泊発電所3号機  
重大事故等対策有効性評価  
操作および作業の成立性  
評価説明資料  
(第26回審査会合 改定版)  
改定箇所は赤字にて記載

平成25年10月29日  
北海道電力株式会社

## 重大事故等対策有効性評価の内、 操作および作業の成立性に係わる説明書の構成について

### 3. 手順2. 2次系強制冷却操作(2/7)

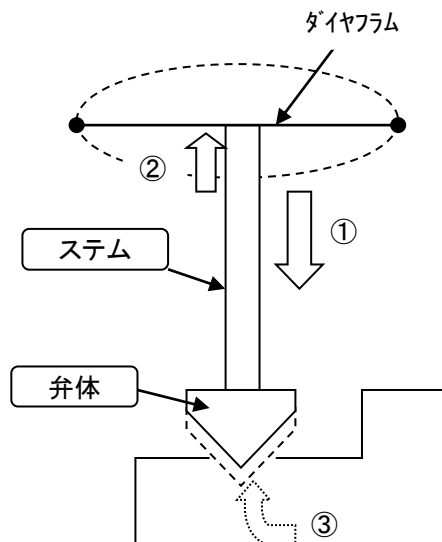
- 1次系を強制冷却するために現場において主蒸気逃がし弁の開操作を実施する。
  - 早期の炉心冷却・漏えい量低減の観点から、手順としては、事象発生から約30分までに3基の主蒸気逃がし弁を開放することとしている。なお、感度解析により、事象発生から約60分後に主蒸気逃がし弁を開放した場合においても、炉心損傷が防止できることを確認している。
  - RCS圧力1.7MPaになる前に主蒸気逃がし弁を全開状態から閉操作を行うことにより、RCS圧力が1.7MPa未満とならないように注意する。
    - なお、蓄圧タンク出口弁は電動弁であり、中央制御室から遠隔操作により閉止可能であることから、蓄圧タンクから一次冷却材系統に窒素ガスが放出されることはない。

- 必要要員数:2名
- 操作時間
  - 必要作業時間:約20分
  - 実績時間:約14分で実施可能。(事象発生から約24分で完了)
    - 移動時間 :中央制御室から主蒸気管室:約3分  
※異なる5名の実績による。(最大、平均共に2分台)
    - 弁開放操作 :約11分  
※異なる2名1組で訓練(5回)した実績より、最大約11分、平均約10分  
(弁間の移動時間を含む)  
訓練は、事象発生時に弁体に加わる流体圧力を空気圧により模擬して行った。

## Step No.4-a-2 フレキシブル配管接続

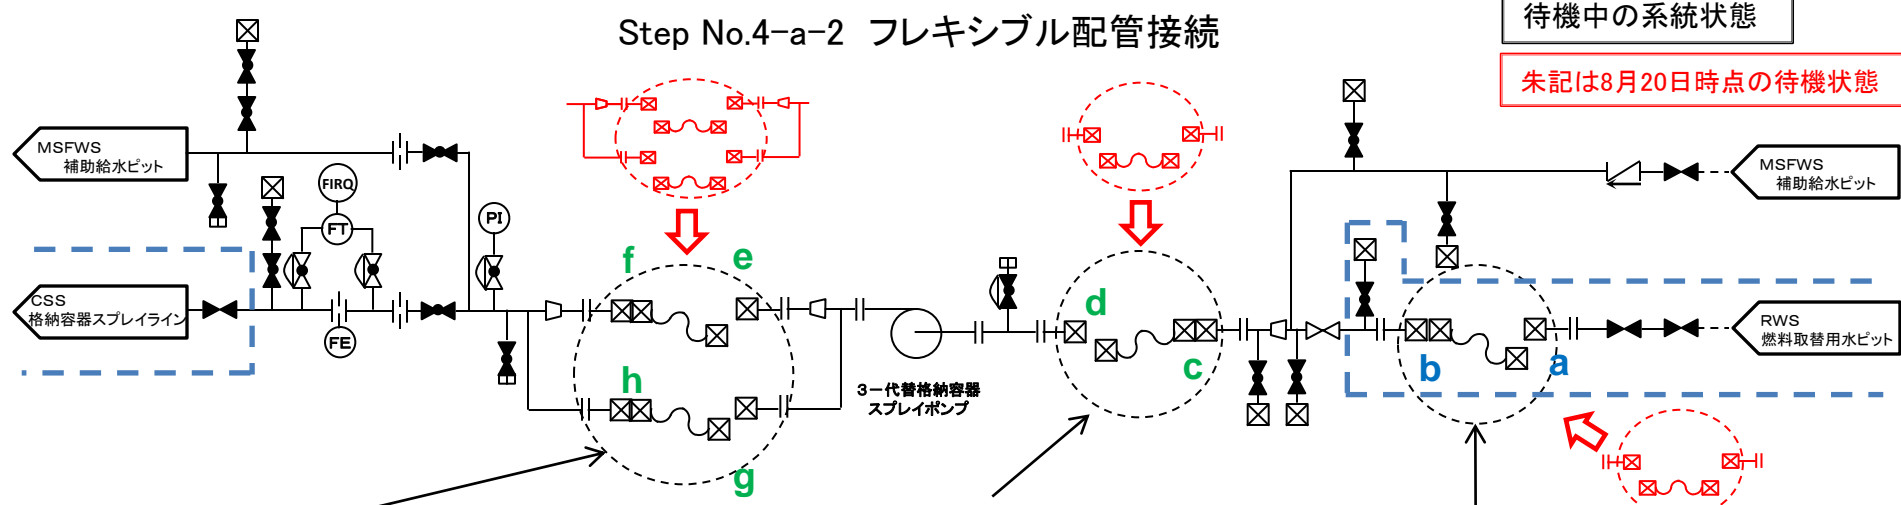
朱記は8月20日時点の待機状態

①2インチフレキシブル配管 6.5m × 2本  
接続箇所 4箇所  
(原子炉建屋T. P. 10. 3m)

②6インチフレキシブル配管 10.0m  
接続箇所 2箇所  
(原子炉建屋T. P. 10. 3m)

③6インチフレキシブル配管 5.5m  
接続箇所 2箇所  
(原子炉建屋T. P. 24. 8m)

## 18. 海水取水時の瓦礫等の吸込み防止処置について(本ページ追加)

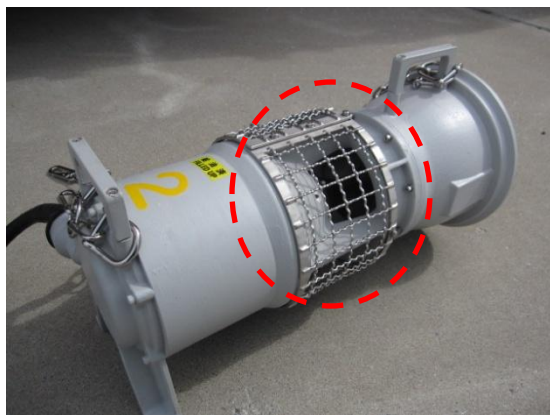
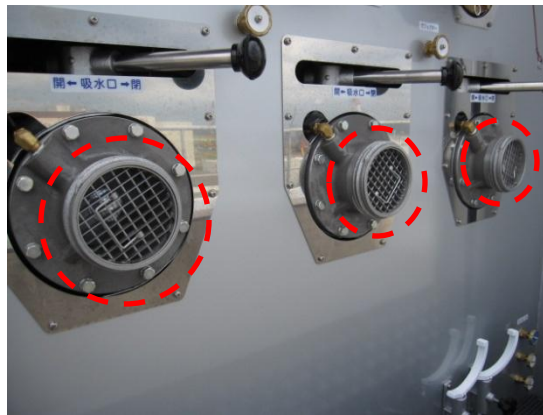
- 津波により海面に瓦礫等が浮遊している場合にも、水中ポンプを海面から約60～70センチ下の海中に設置することにより、瓦礫等の吸込みの防止を図ることが可能である。

- 水中ポンプの吸込み部、及び可搬型大型送水ポンプ車の吸込み部にストレーナを設置しており、瓦礫等の吸込みの防止を図っている。
